## LE-50PAU型功率放大器的浪涌电流规格变更及外观变更通知

张力控制器

关于LE-50PAU型功率放大器的浪涌电流规格变更及外观变更，通知如下。

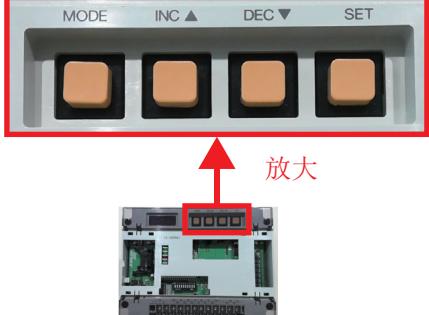
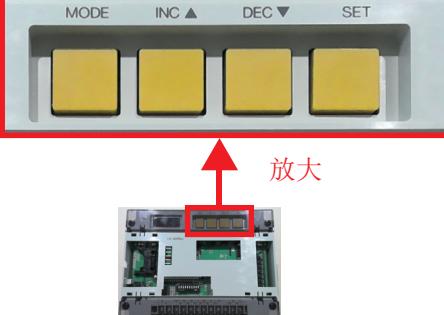
将LE-50PAU型功率放大器的浪涌电流规格及外观变更如下。

项目	变更前	变更后
浪涌电流	最大50A 300ms	最大30A 10ms及以下 以及最大80A 1.5ms及以下
设置用操作键的外观

为确保稳定供应产品而变更了部件。
